Mesa Performance - Carregador de Bateria e Chicote

A partir da segunda quinzena de novembro de 2015 a Mesa Performance recebeu alteração na alimentação da placa carregadora de bateria, alterando a entrada de 30Vca para 22Vca. Este procedimento melhorou o desempenho da placa, e aumenta a durabilidade da bateria.

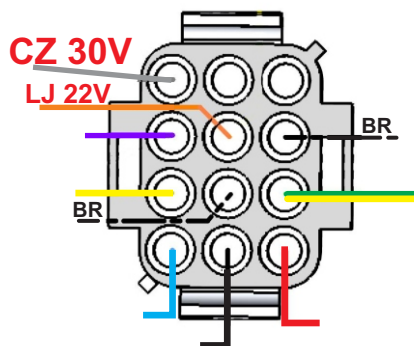
Para os casos de **substituição da placa principal** em equipamentos produzidos antes desta data (18/11/2015), é necessário fazer a alteração da alimentação da placa conforme ilustrado a seguir:

1-Identifique o conector de distribuição do equipamento.

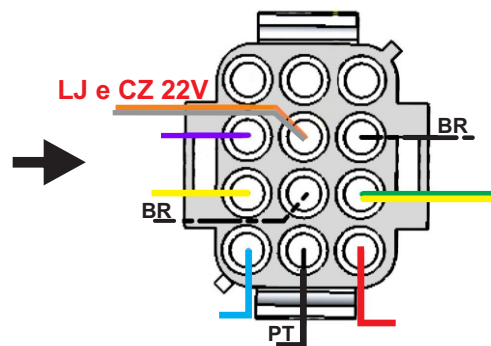
2-Remova o cabo cinza (CZ 30V) do conector de distribuição.

3-Conecte o cabo cinza com o cabo laranja (LJ 22V) no mesmo conector.

Esta operação deve ser realizada com o equipamento desligado, com a seleção de alimentação no modo rede e desconectado da rede elétrica.
